柴又地域統合小学校改築懇談会 グループワーク

第4回グループワーク

葛飾区 柴又地域統合小学校改築懇談会グループワーク 第3回 開催報告 令和7年1月21日(火) 19:00~20:30 東柴又小学校体育館

部屋配置案についての意見と総合評価

◆ 1階・校庭

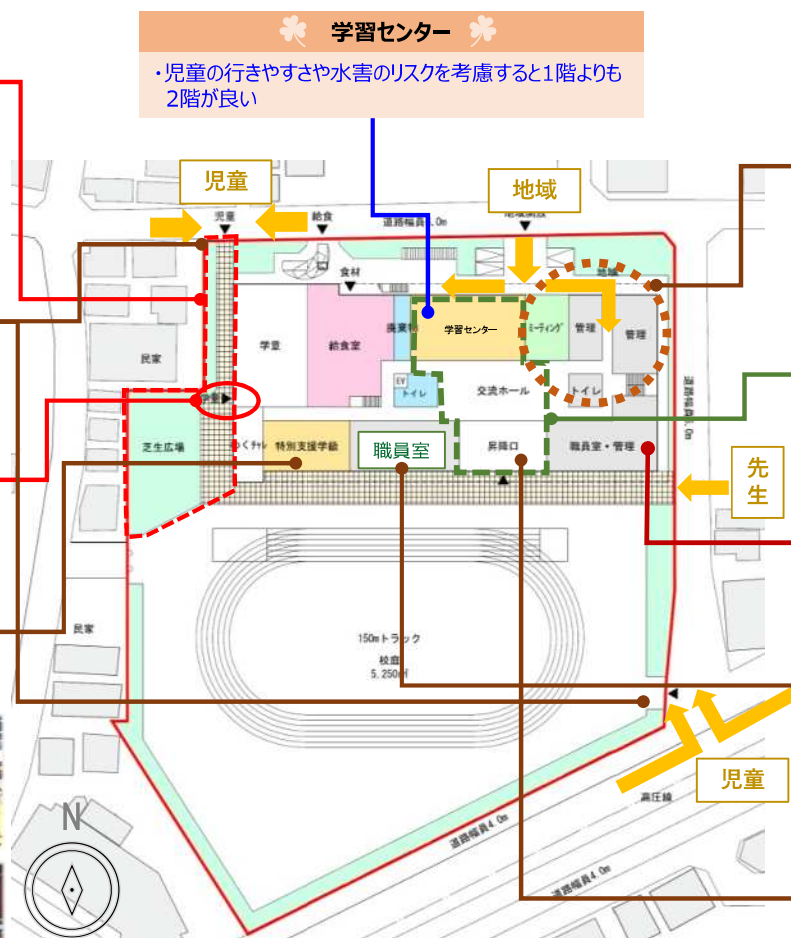
・芝生広場は近隣とのバッファゾーンになっていて良い

- ・南東の入口は校庭に直接出入りできるのが良い
- ・多くの児童が入るとされる北側の入口から昇降口までが遠い
- ・北西・南東のどちらの入口からも児童が入れるようにしてほしい
- ・各入口に人感センサーを付けるなど、セキュリティ管理を徹底してほしい

・学童用の出入口があるので、学校内を通らず直接出入りできるのが良い

- ・普通教室と離れた場所にあるのは良い
- ・少し狭いように感じる
- ・体育館下、給食室の目の前はうるさくないか
- ・複数の教室に分けて使えるようにしてほしい

・児童の行きやすさや水害のリスクを考慮すると1階よりも2階が良い

- ・セキュリティの観点から、地域開放用の出入口と地域関係の諸室がまとまっているのが便利
- ・地域の人の出入りは把握できるようにしてほしい（職員室からカメラで確認できると良い）
- ・休みの期間や夜間などには、地域開放エリアから校内に入れないようなセキュリティゾーンがあると良い
- ・地域連携ゾーンはミーティングルームの近くに配置し、PTA室や備品倉庫などでも使えると便利

・交流ホールと昇降口、メディアセンターのエリアを一体的に利用できるようにしてほしい

- ・職員室から校庭が見えるのが良い
- ・2階の方が4階の教室と近くなるので、児童にも職員にもそのほうがよい
- ・水害時の拠点機能やデータ保存等の観点から、職員室は2階に配置する方がよい
- ・2階の職員室から、校庭に直接降りられる階段がほしい
- ・校長室は職員室の近くがよい
- ・校庭の視認性を考えると真ん中の位置が良い
- ・教員は、東の入口から入れる方が職員室が近く便利

- ・校庭に面した場所に昇降口があるのが便利
- ・広いので混雑なさそうが良い
- ・600名の児童に耐えうる十分な幅、スペース、間口にしてほしい
- ・学童から昇降口までの子どもが通る動線に、庇をつけてほしい

◆ 2階

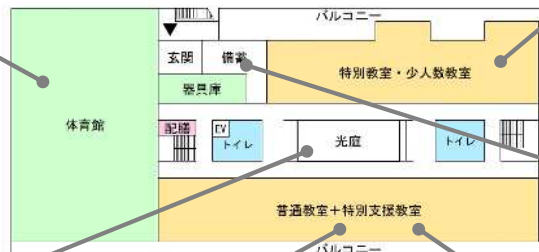
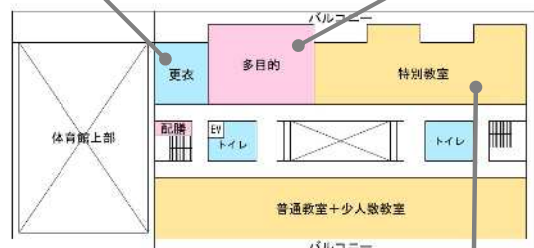
- ・校舎内に入らず、外から直接体育館に入れるのが良い
- ・体育館の地域開放時に、校舎内には入れないようにしてほしい
- ・投票所として利用するなら1階の方が楽ではないか
- ・3階の廊下から、キャットウォークに直接入れると良い（観覧ができる仕様にしてほしい）
- ・体育館内にも更衣室がほしい
- ・2階の南側を職員室としても、体育館を横長(90°回転)にすれば、全ての普通教室を南向きに配置することもできるのではないか

- ・職員室を2階に配置するのであれば、2階は光庭ではなく、教材庫等にすることが空間を有効活用できるのではないか
- ・光庭は色々な学年の「出会いの場」になるような工夫ができると良い（ベンチを置く等）

- ・特別支援教室は1階でも良いのではないか

- ・子どもが一人になれるスペースがほしい

- ・2階にあれば体育館に楽器が運びやすい
- ・1階にあれば校庭に楽器が運びやすい
- ・防音をしっかりしてほしい

- ・災害に対応し得る十分な規模の確保をしてほしい

- ・防犯上、普通教室は2階以上が良い
- ・6年生は、1年生の面倒をみるために低層階に配置するなど、交流する学年が近いが良い
- ・普通教室は日当りのよい南側に配置した方が良い（少人数教室は南側でなくてもよい）

◆ 3階

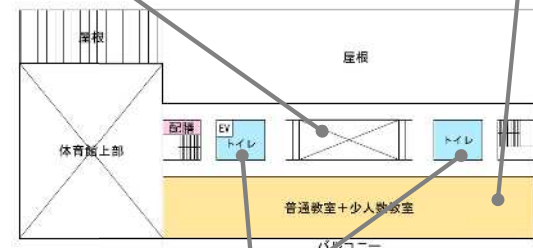
- ・更衣室が1か所しかない混雑するのではないか
- ・更衣室まで移動に時間がかかるので、今のように空き教室を利用したり、教室をカーテンで仕切って使う形が良い
- ・新しい学校で更衣室を使っているか教えてほしい

- ・1年生が3階まで上がるのは大変なので1階が良い
- ・1階に配置した方が、交流ホール、昇降口と一体的に使える
- ・1階に配置して、PTA総会、軽運動、複数学級の合同活動、特別支援学級として利用したい

- ・高学年が使いやすいよう、3階に設置するのはどうか
- ・災害時の調理場としての使えるので、備蓄倉庫の近く(2階)が良いか

◆ 4階

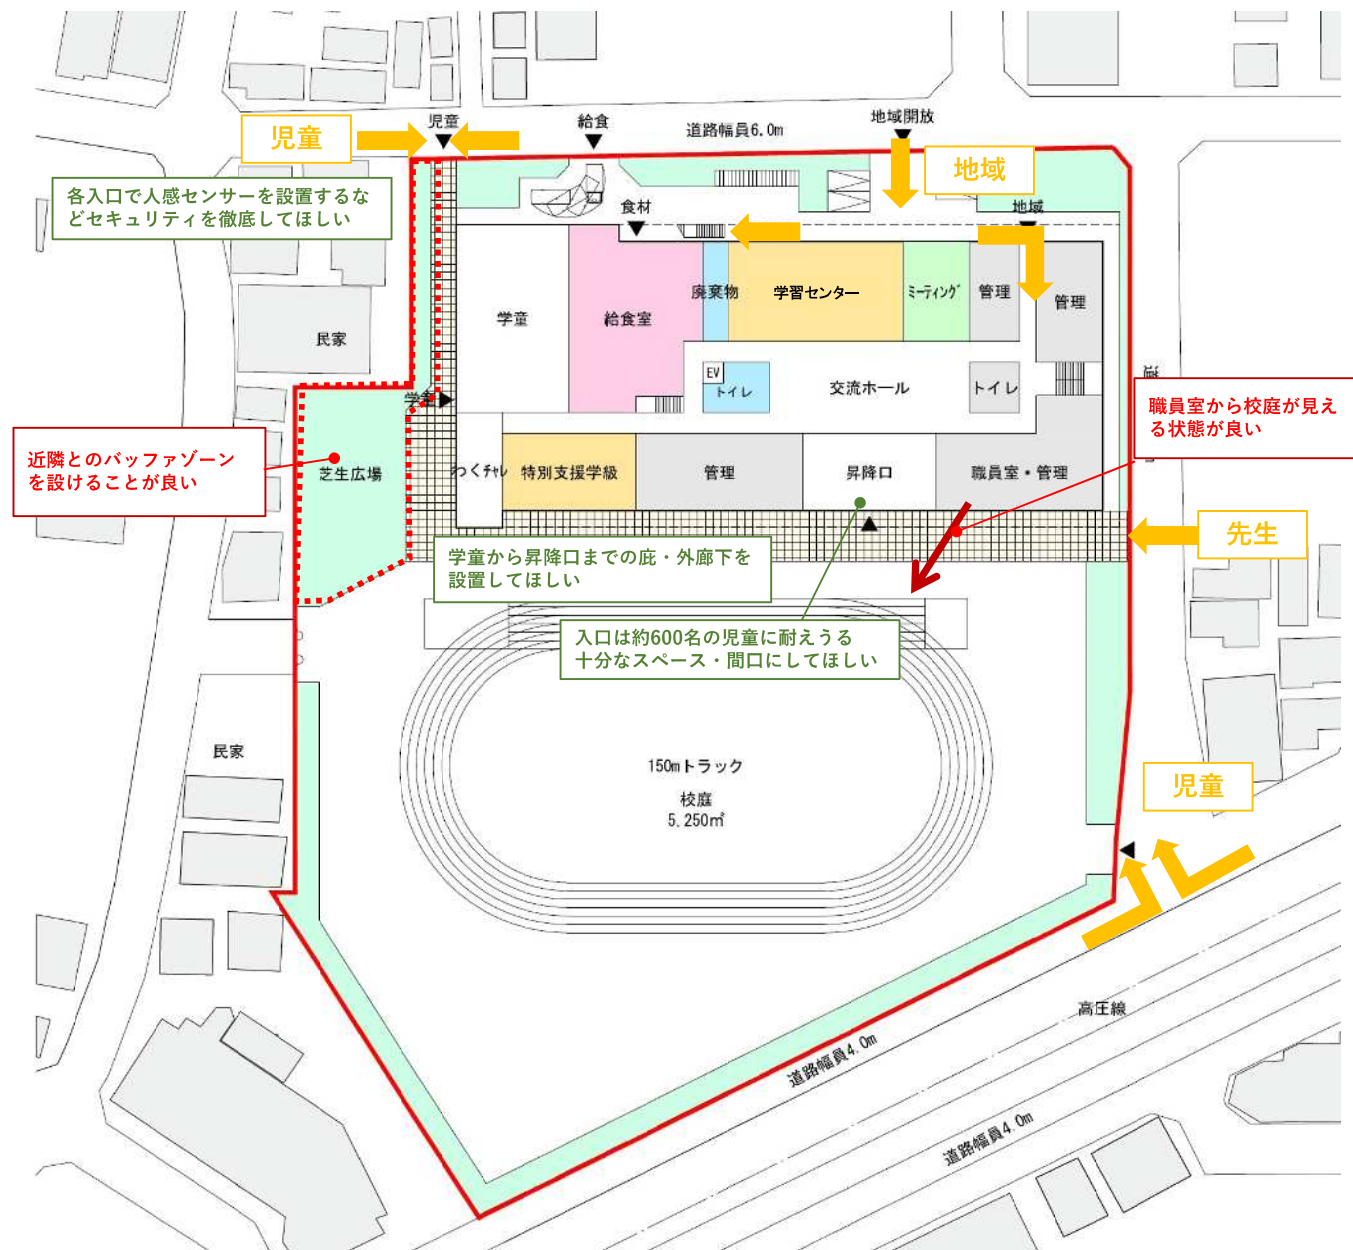
- ・吹き抜けになっていると、児童の溜まり場にならずに良い

- ・低学年が利用しない理科室は上の階がよい
- ・薬品の扱いには十分に気を付けてほしい

- ・トイレが真ん中にあるのは使いやすいが良い
